PEDIDO DE ESCLARECIMENTO

À Prefeitura do Município de Lages – Setor de Licitações e Contratos
Ref.: Pedido de Esclarecimento – Concorrência Eletrônica nº 79/2024

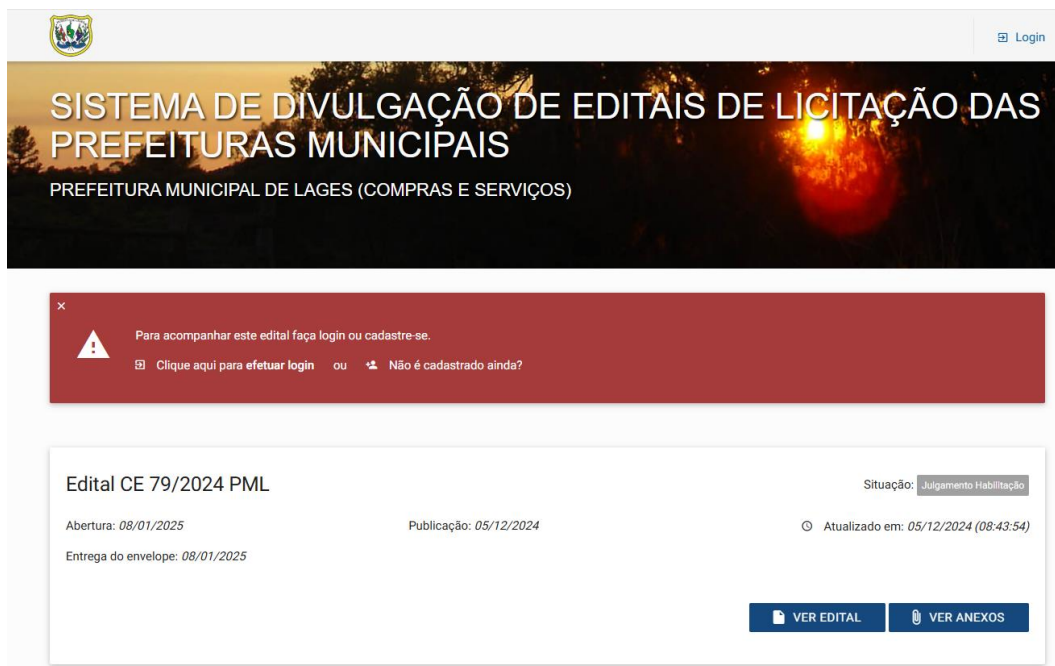
- **Etiqueta do site das licitações:** A etiqueta consta como “julgamento habilitação”, conforme imagem abaixo, mas a data de abertura é somente em 08/01/2025.
